ノーヒューズブレーカ変更のお知らせ (NF30-CS シリーズ→NF30-KC シリーズ)

件名	ノーヒューズブレーカ変更のお知らせ (NF30-CS シリーズ→NF30-KC シリーズ)	発行日付	2022年12月1日
		〒819-0192 福岡県福岡市西区今宿東1丁目1番1号 三菱電機 FA 産業機器株式会社 TEL 092-805-3400

定格電流	従来品 NF30-CS	切替品 NF30-KC
5A, 20A

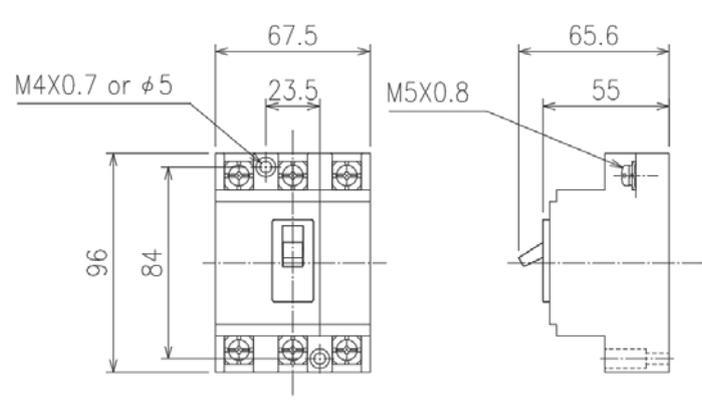
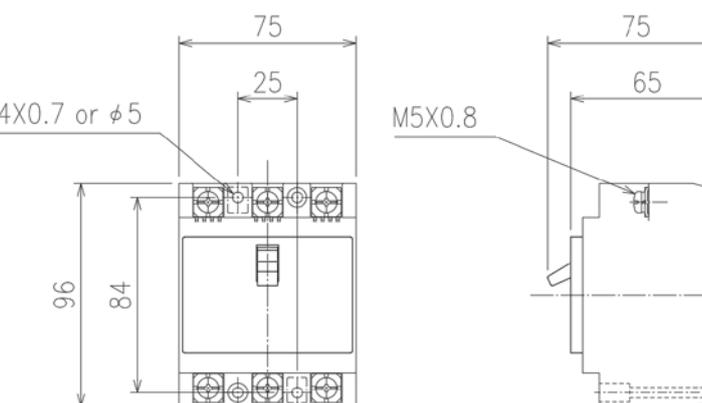
1. 対象品
サドル用インバータ制御盤 TIB(2) に使用する 5A 及び 20A ノーヒューズブレーカ
2. 変更内容と外観
三菱電機製ノーヒューズブレーカ NF30-CS シリーズから NF30-KC シリーズへの変更となります。

3. 互換性
次頁参照下さい。
4. 切替時期
サービス部品は在庫消化後切替、製品は 23 年 1 月生産分より切替の計画。
5. 変更理由
NF30-CS シリーズ生産中止のため。

※NF30-CS から NF30-KC への切替は、外形寸法、取付ピッチが異なります。
部品交換の際は現物合わせて取付板に追加加工して取り付けてください。
